**REPÚBLICA DE PANAMÁ
MINISTERIO DE AMBIENTE**

RESOLUCIÓN No. DEIA-RE- 020 - 2025
De 15 de Mayo de 2025.

Por la cual se admite la solicitud de retiro del Estudio de Impacto Ambiental, categoría II, del proyecto denominado: **HATO MONTAÑA – MACRO LOTE 4**.

Mapa de corte y relleno del proyecto

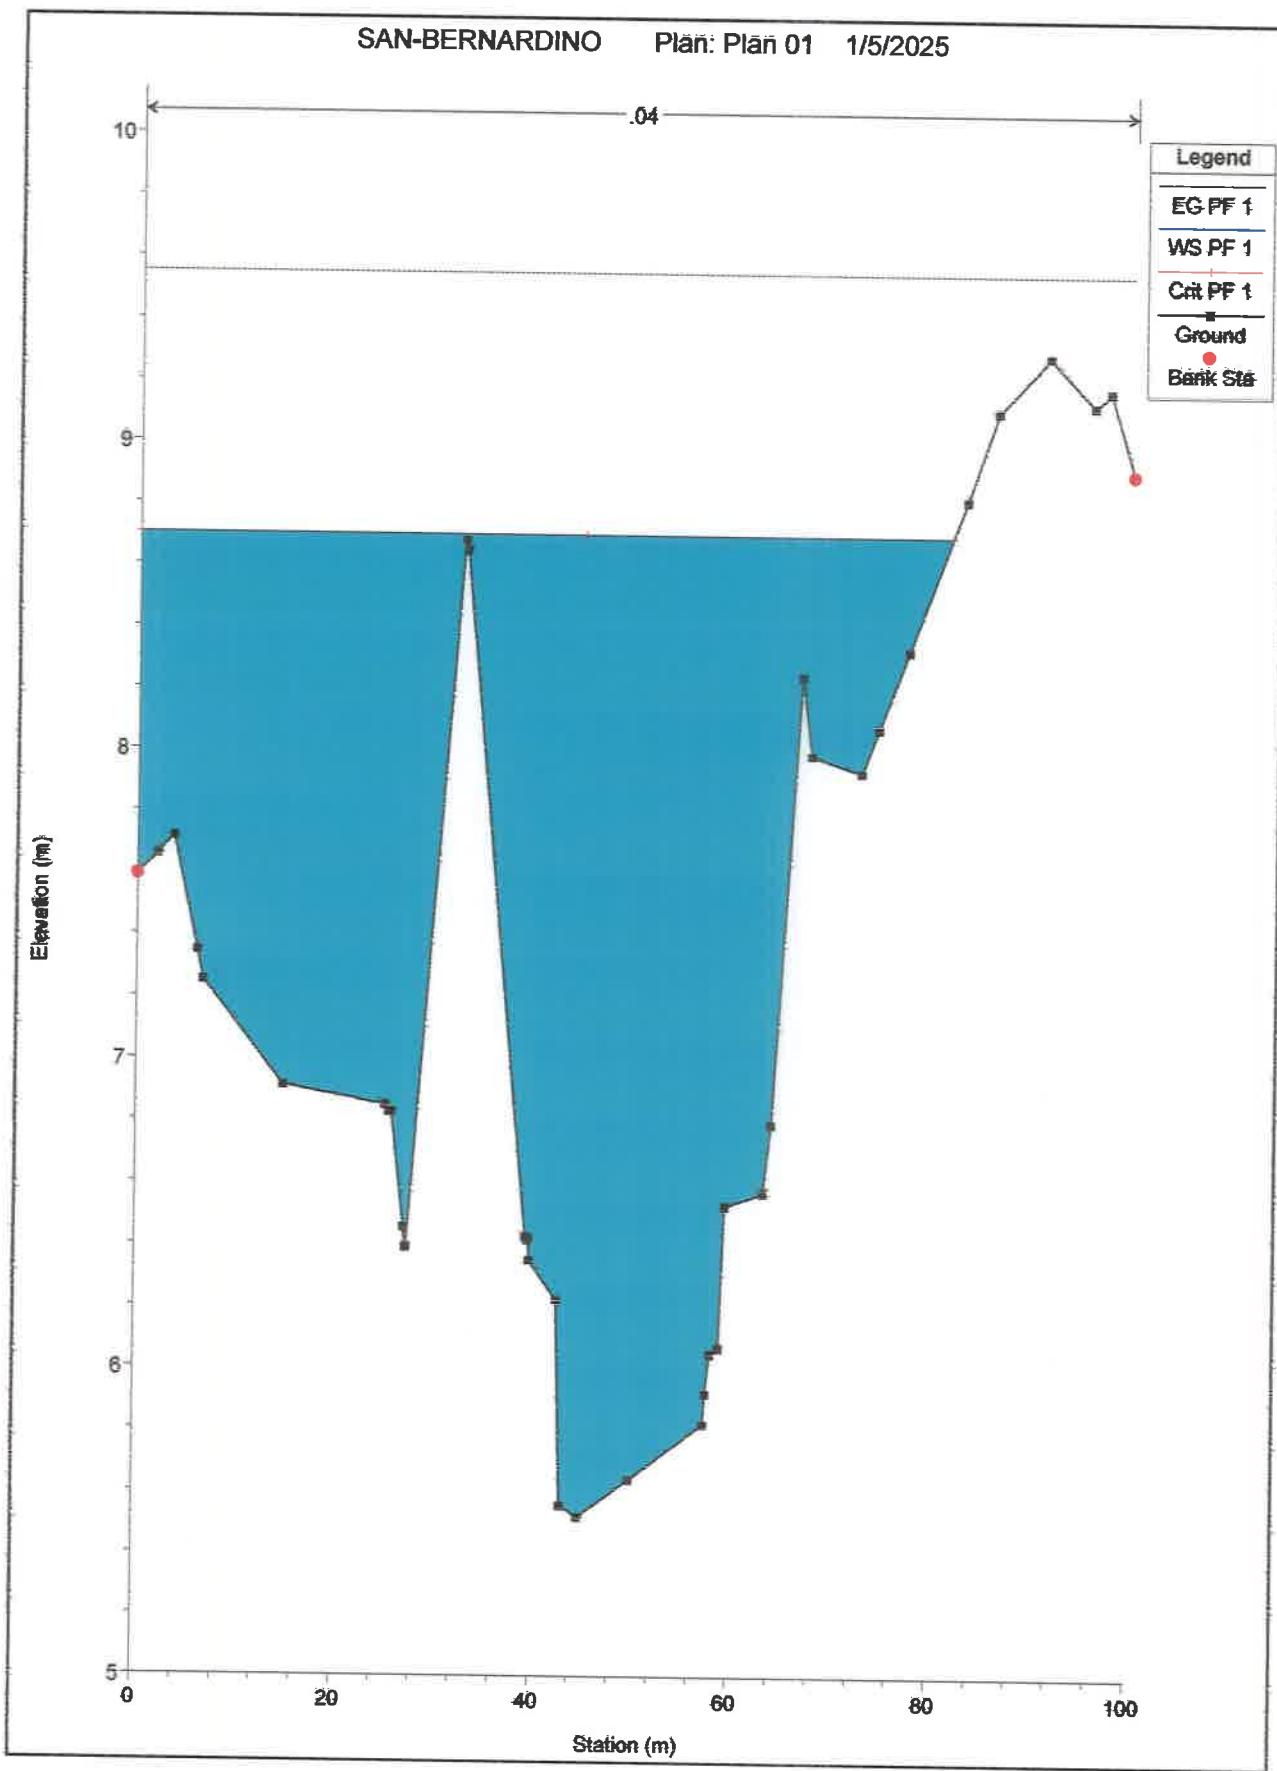
- b. Presentar Estudio Hidrológico de las fuentes hídricas que se encuentran dentro o colindantes al polígono del proyecto.
 3. En respuesta de la pregunta 2 de la primera información aclaratoria, el promotor señala que “*se están realizando actualizaciones en el levantamiento topográfico del proyecto que forman parte de los aspectos técnicos necesarios para elaborar la modelación del comportamiento de las fuentes hídricas dentro de proyecto. Por motivos como eventos climáticos se tuvo la necesidad de ajustar el cronograma de trabajos de campos requeridos para la obtención de información primaria*”, por lo que el promotor no respondió a lo solicitado, se solicita:

- a. Especificar el volumen de material aproximado (corte y relleno) que se utilizará.
- En caso de excedente de material, deberá indicar:
- i. El plan de manejo para la disposición final del material excedente, incluyendo sus medidas de mitigación para el transporte y los criterios ambientales del sitio de disposición.

- a. Despues de ralizada la actualización topografica del área del proyecto se ha determinado un volumen de corte de 3,058,855.48 m³ y un volumen de material requerido para relleno de 1,474,703.46 m³ dando un balance de 1,584,152.02 m³ de material que no sera utilizado para lograr los niveles de terracería finales. En el anexo 3 de este documento se presenta plano con detalle de corte relleno del proyecto.

Adj.: Mapa

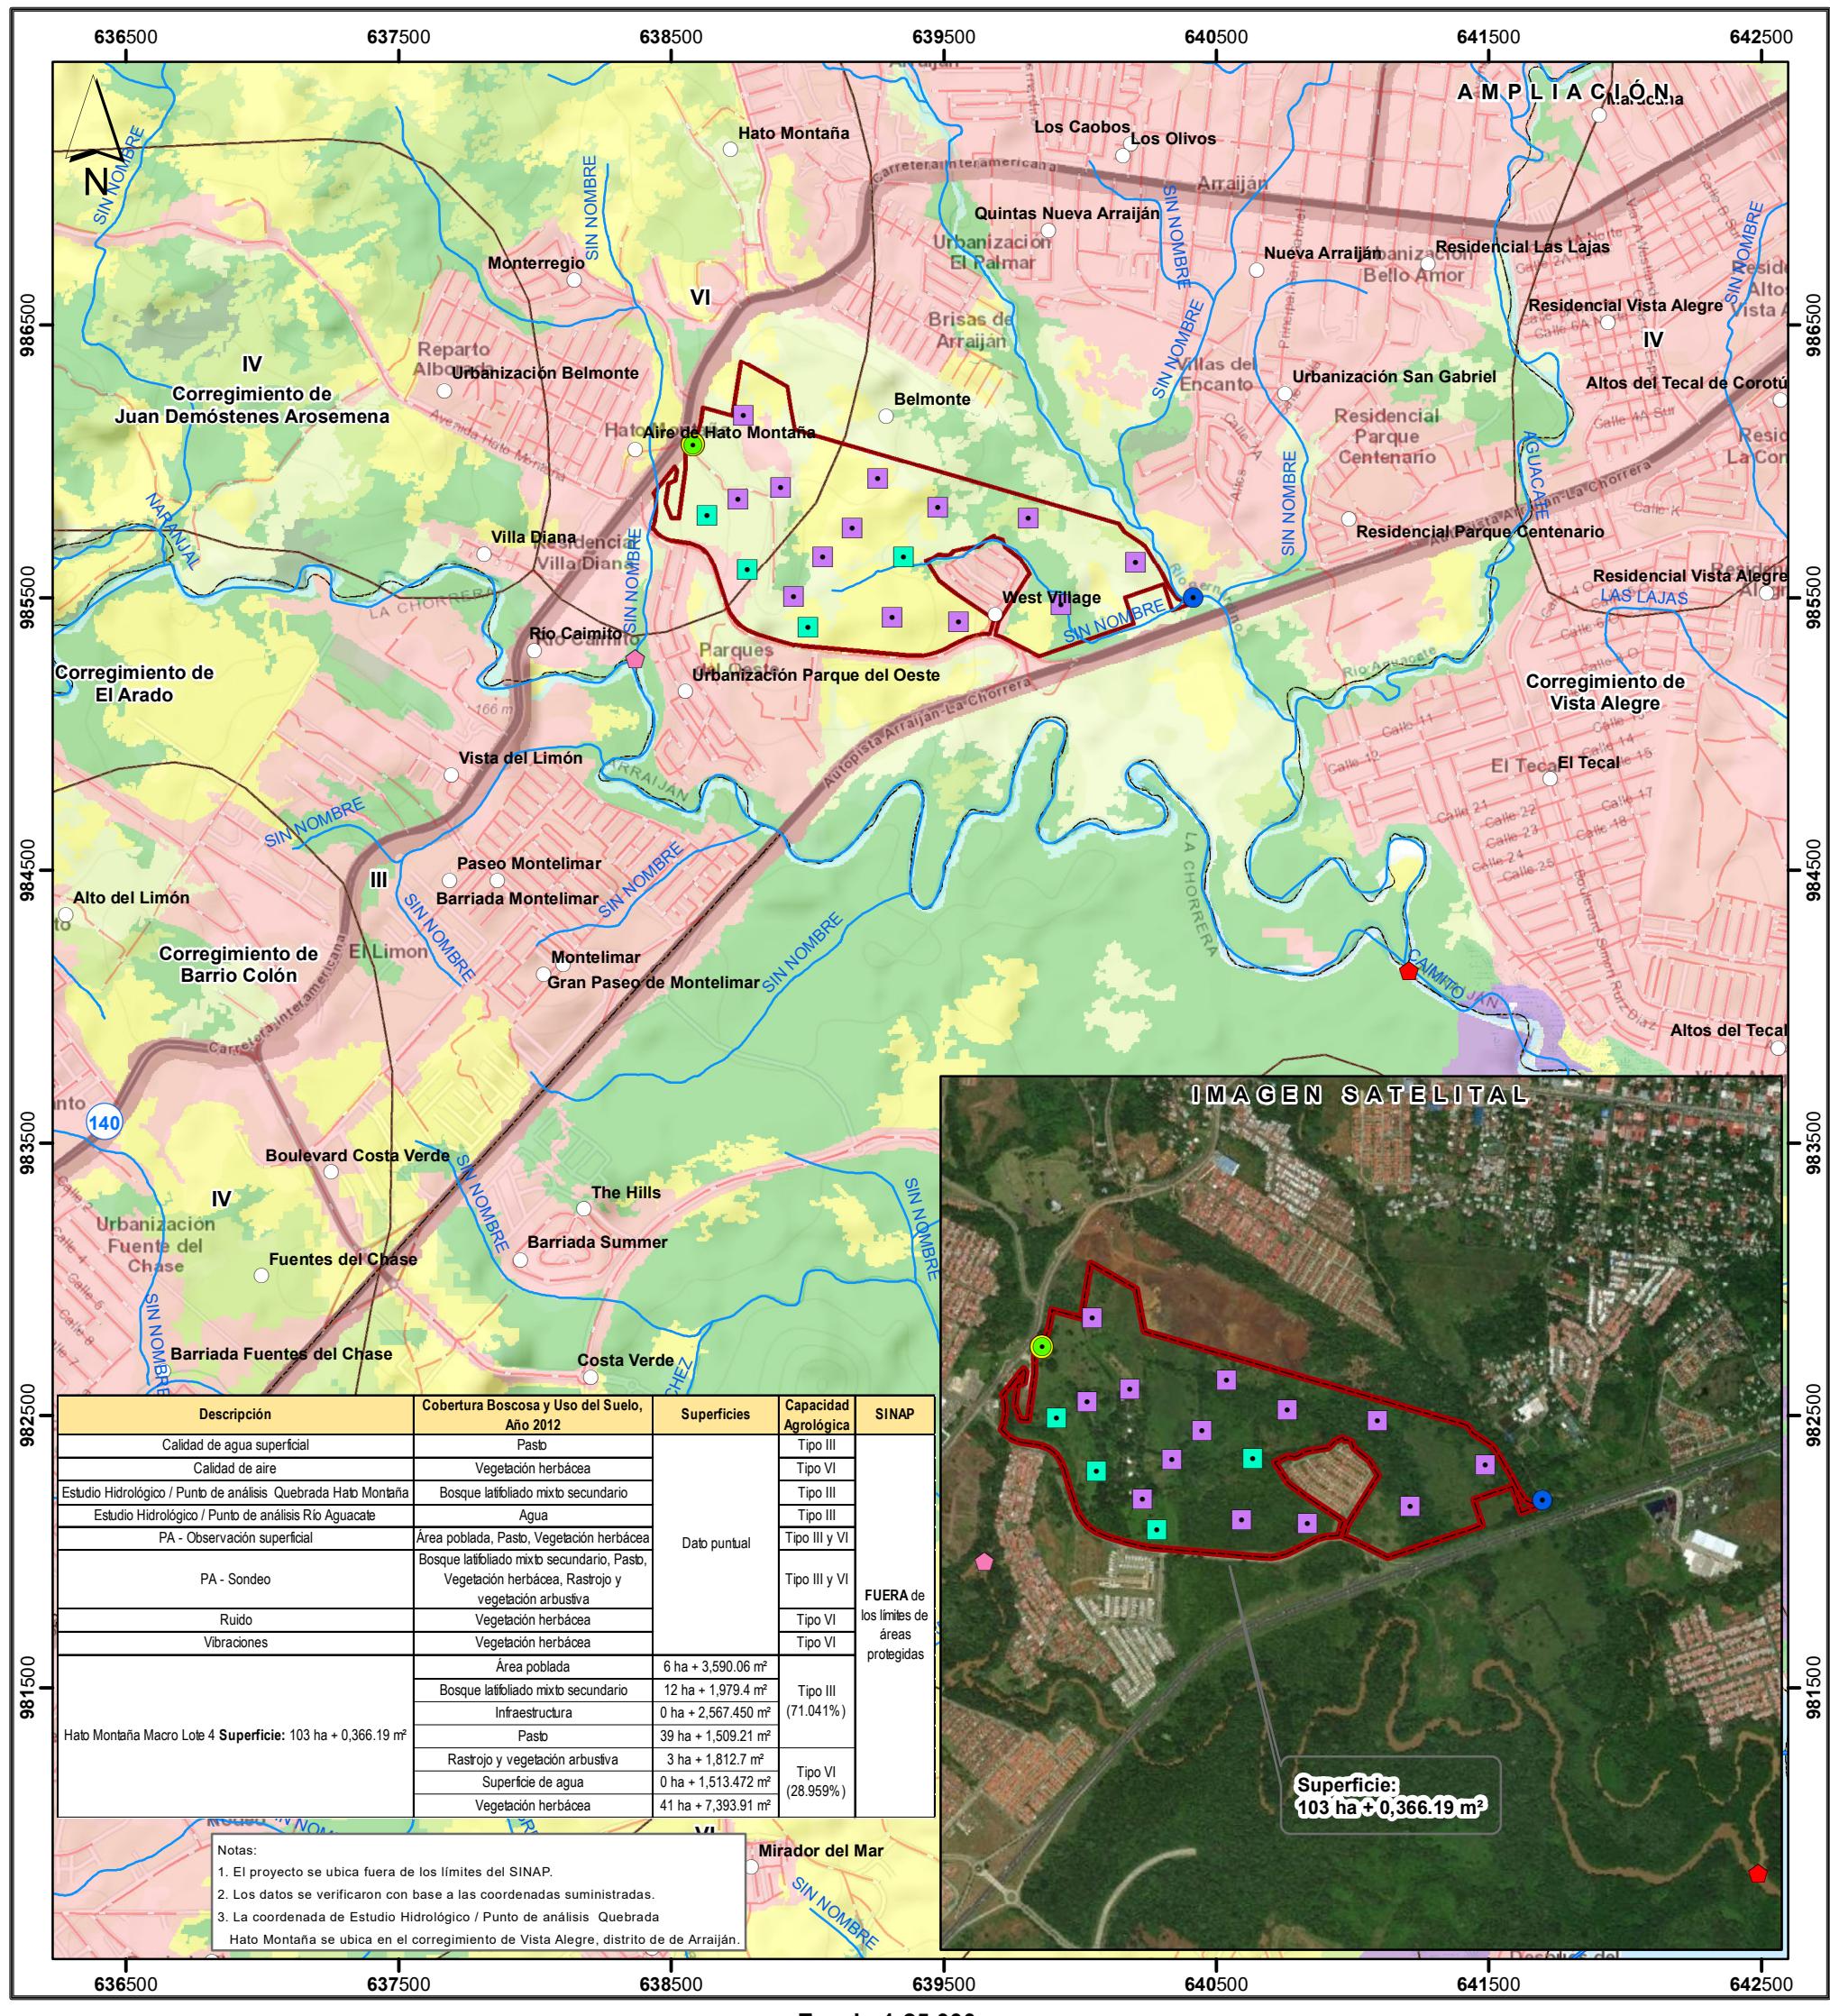
En atención al memorando DEEIA-0434-1607-2024, donde se solicita generar una cartografía que nos permita determinar, la ubicación y superficie de las coordenadas, calidad de agua superficial, ruido, aire, vibraciones, prospección arqueológica, punto de análisis de las Quebradas, correspondiente al Estudio de Impacto Ambiental, categoría II, denominado "HATO MONTAÑA – MACRO LOTE 4", le informamos que con los datos proporcionados se determinó lo siguiente:

Variables	Descripción
Puntos	Calidad de agua superficial, calidad de aire, ruido, vibraciones, estudio hidrológico / punto de análisis río Aguacate, estudio hidrológico / punto de análisis Quebrada Hato Montaña, PA – sondeo, PA - observación superficial
Hato Montaña Macro Lote 4	Superficie: 103 ha + 0,366.19 m ²
Cobertura boscosa y uso del suelo, año 2012	Pasto
División Política Administrativa	Provincia: Panamá Oeste Distrito: Arraiján Corregimiento: Juan Demóstenes Arosemena, Vista Alegre
Capacidad Agrológica de los Suelos	Tipos: III, VI
Cuenca Hidrográfica	No. 140, río Caimito
Sistema Nacional de Áreas Protegidas (SINAP)	Fuera de los límites de áreas protegidas
